MER Lelystad Airport

Bijlage 3 Definitieve ontwerp aansluitroutes

Aansluitroutes Lelystad

Reactie op voorstellen consultatietrajecten Lelystad Airport

Figuur 2-2 Geconsulteerd ontwerp Lelystad TMA

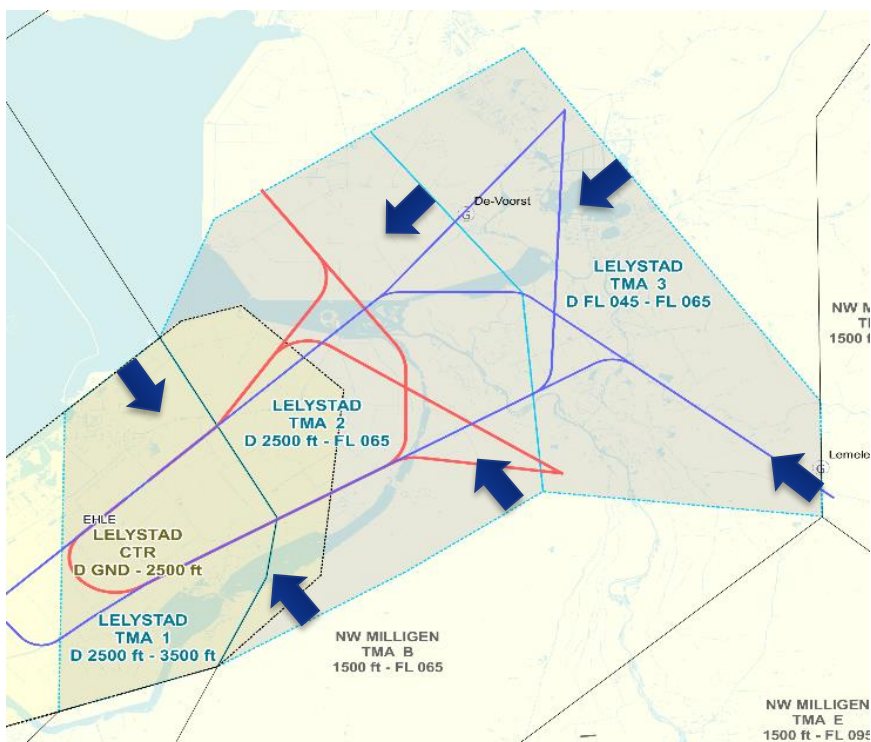
- Voorstel 6: IAF Zuid verplaatsen
- Voorstel 7: Oost grens Lelystad TMA richting westen verschuiven
- Voorstel 8: Verkleinen Lelystad TMA
- Voorstel 9: TMA 2/3 grens richting zuidwesten
- Voorstel 10: TMA 1 en 2 ondergrens 3000 ft, TMA 3 ondergrens FL055
- Voorstel 11: TMA 2 verkleinen of verhogen bij Harderwijk
- Voorstel 12: RMZ/TMZ in TMA 3
- Voorstel 13: TMA klasse E i.p.v. klasse D

Figuur 2-3 Geconsulteerd ontwerp van wachtgebieden

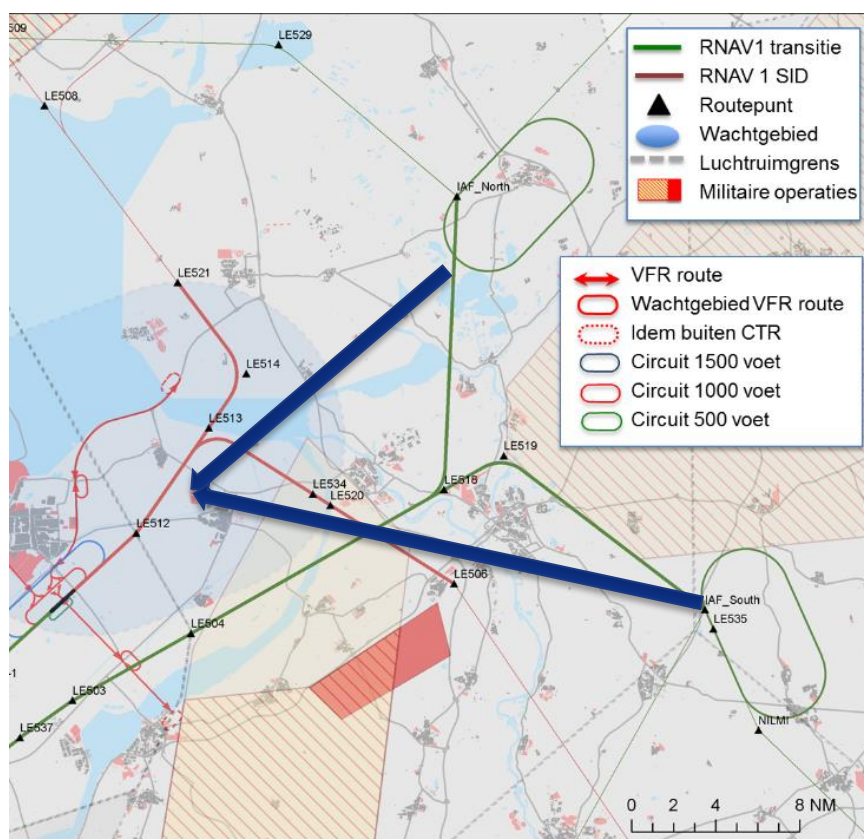
- Voorstel 14: Wachtgebieden verplaatsen naar ARTIP
- Voorstel 15: ARTIP naar FL080

Figuur 2-3 toont het geconsulteerde ontwerp van de wachtgebieden en geeft schematisch de voorstellen weer. Onderstaand zijn beide voorstellen nader toegelicht.

Figuur 2-4 Voorstellen t.b.v. behoud valschermspringen Teuge

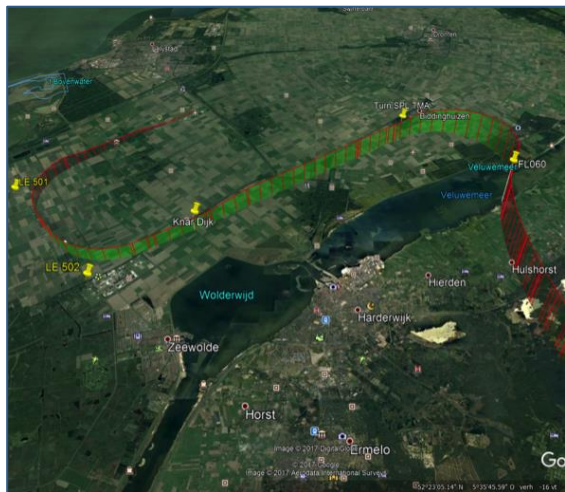
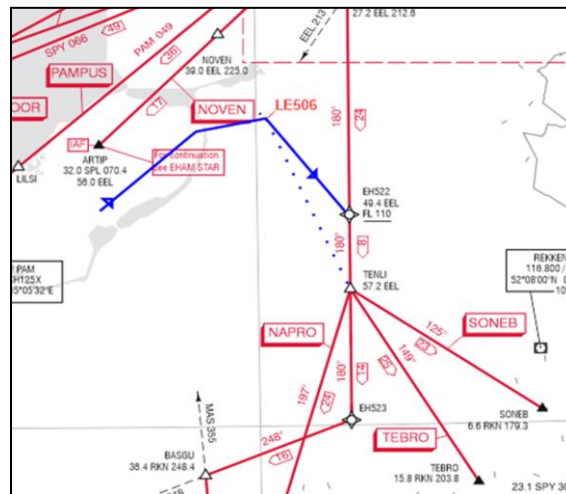
- Voorstel 16: NM TMA B/CTA Amsterdam verhogen
- Voorstel 17: Gebruik Standard Instrument Departure route Eelde
- Voorstel 18: B++ variant

Figuur 2-4 toont ingediende voorstellen die gericht zijn op het behoud van het valschermspringen van vliegveld Teuge.

Figuur 2-5 De luchtruimclassificatie van de NM TMA's

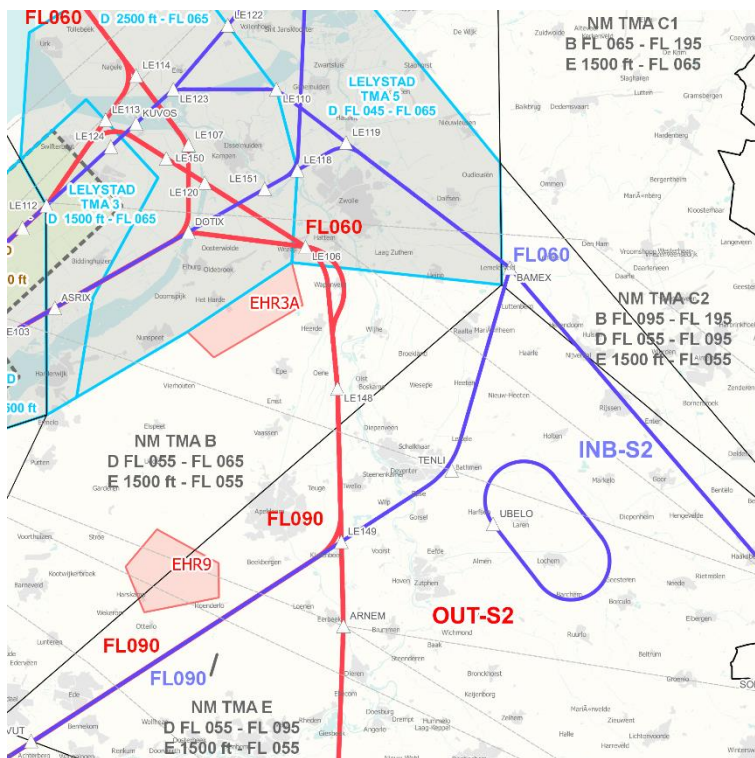
- Voorstel 21: Houd de NM TMA's klasse E
- Voorstel 22: Wijzig alleen het luchtruim rond de routes en pas RMZ/TMZ toe

Figuur 2-2 Geconsulteerde ontwerp sector 1 bij zuidwestelijk baangebruik

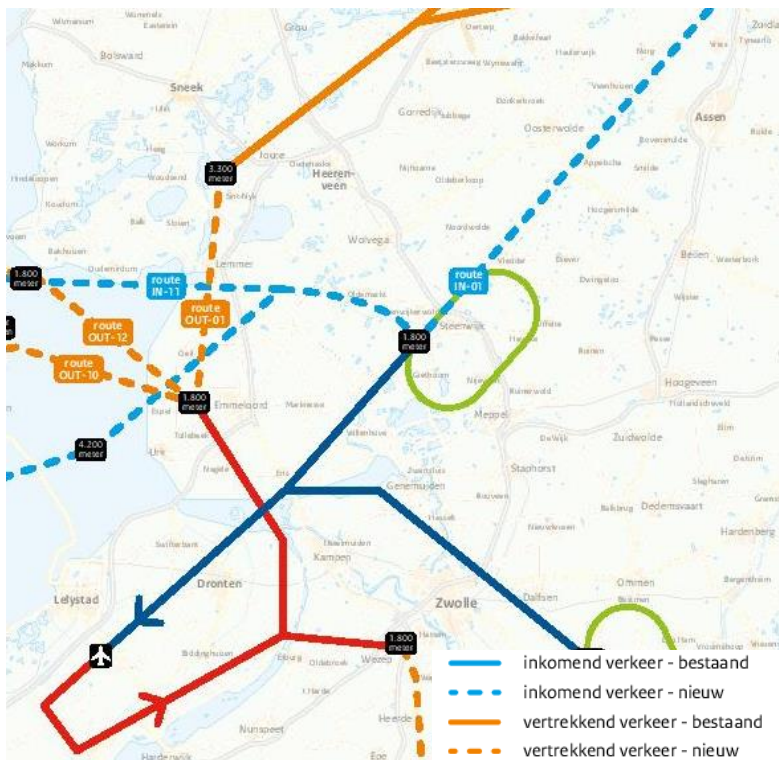
- Voorstel 2: CDA vanaf FL180 naar IAF Noord op FL060 (voor IN-01)
- Voorstel 3: Verhogen entry point IAF Noord (voor IN-01)
- Voorstel 4: CDA vanaf IAF Noord (voor IN-01)
- Voorstel 5: Ontzien van Lemmer door OUT-01 te verschuiven

Figuur 2-3 Geconsulteerde ontwerp sector 2 bij zuidwestelijk baangebruik

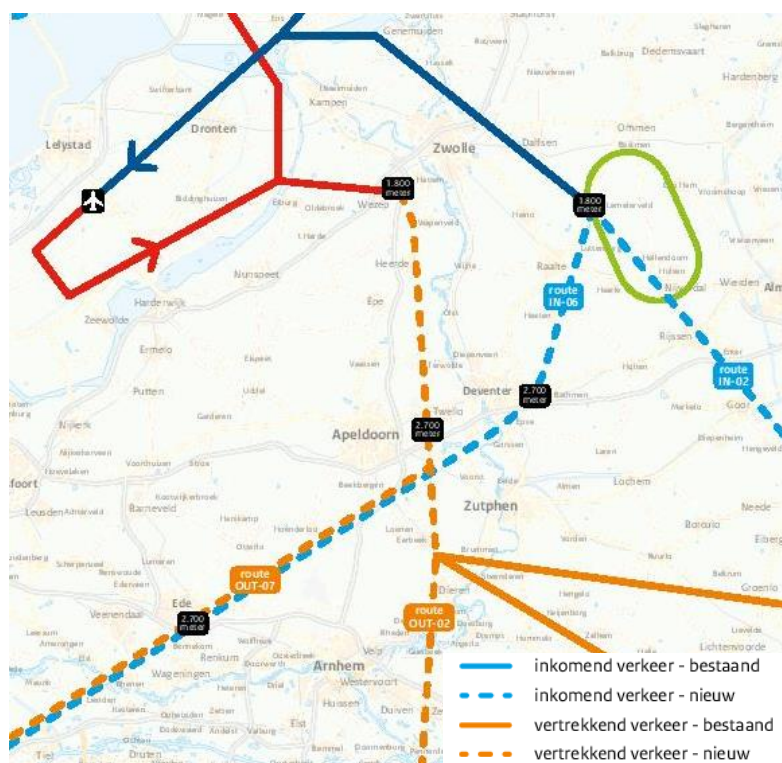
- Voorstel 6: CDA vanaf RKN naar IAF Zuid (voor OUT-02)
- Voorstel 7: Inkomend verkeer laten kruisen boven het uitgaande verkeer (t.a.v. OUT-02).
- Voorstel 8: Aansluiting op Eelde SID
- Voorstel 9: Aansluitroute OUT-02/OUT-07 Wezep-Apeldoorn (IJssel)
- Voorstel 10: Aansluitroute IN-06/OUT-07 Ede en omgeving

2.3.5 Voorstel 10: Aansluitroute IN-06/OUT-07 Ede en omgeving

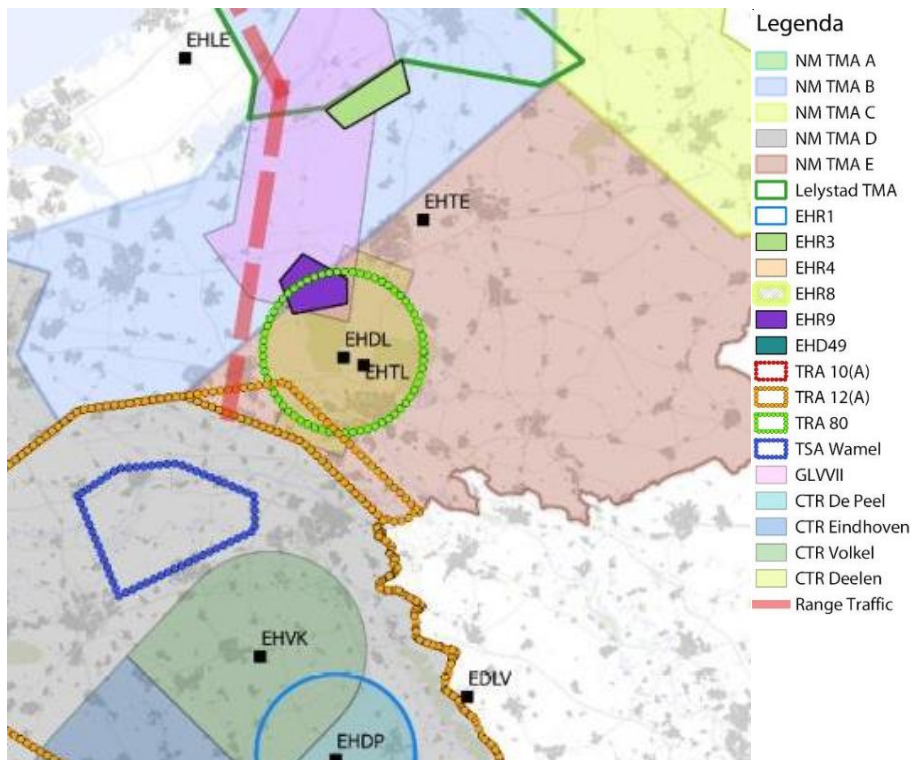
Via de internetconsultatie is gevraagd of routes boven Ede (OUT-07/IN-06) kunnen aangepast, zodat deze niet boven gemeente Ede lopen.

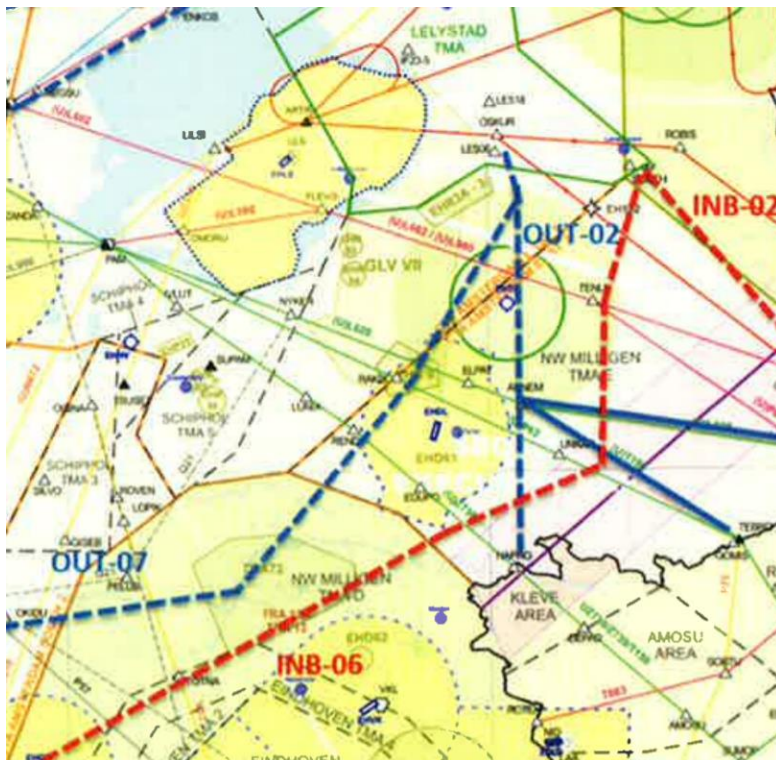
Provincie Gelderland heeft gevraagd een eerder gemaakte routewijziging terug te draaien. In Kamerbrief van 19 september 2017 stelde lenW voor om de inkomende route vanuit het zuiden noordwaarts te verleggen en deze te combineren met de uitgaande route op het traject Apeldoorn – Hoge Veluwe – Ede. De provincie beargumenteert dat hiermee dit ecologisch en toeristisch waardevolle gebied, waar bovendien tienduizenden mensen wonen, onevenredig zwaar belast wordt. Bovendien beargumenteert de provincie dat het bij bepaalde (weers)omstandigheden onvermijdelijk kan zijn om lager te vliegen dan 2700 meter. Daarom is verzocht deze wijziging terug te draaien, en dus weer terug te keren naar de oorspronkelijk voorgestelde inkomende route die was opgenomen in de eerdere routevoorstellen die lenW presenteerde op 21 juni 2017 en 12 september 2017.

Figuur 2-7 Geconsulteerde ontwerp sector 4 & 5 bij zuidwestelijk baangebruik

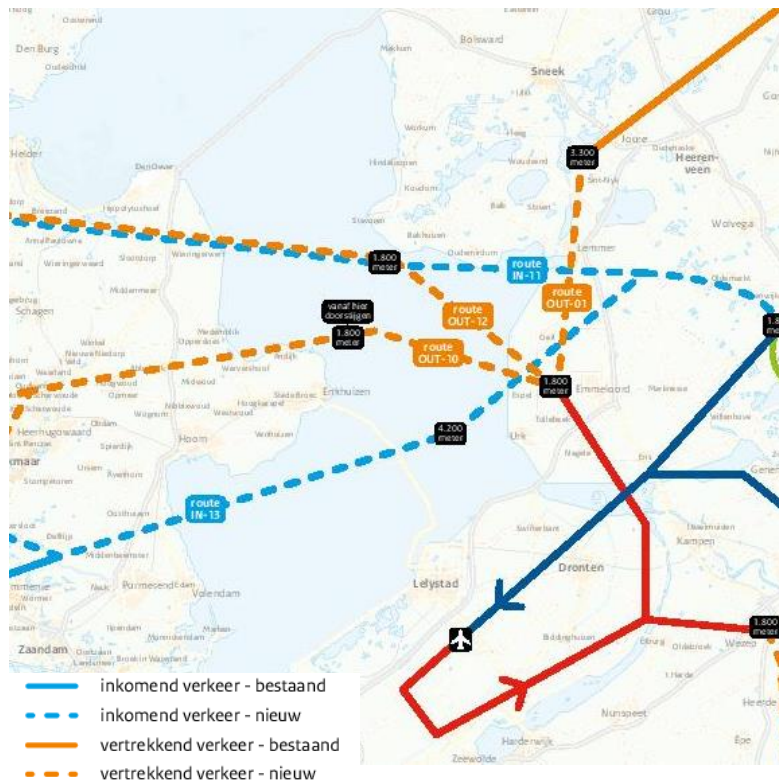
- Voorstel 14: Opheffen IN-11 en IN-13 tot hoofdroute maken
- Voorstel 15: Opheffen OUT-12 en OUT-10 tot hoofdroute maken
- Voorstel 16: Verleggen OUT-10/OUT 12 bij Noord-Holland
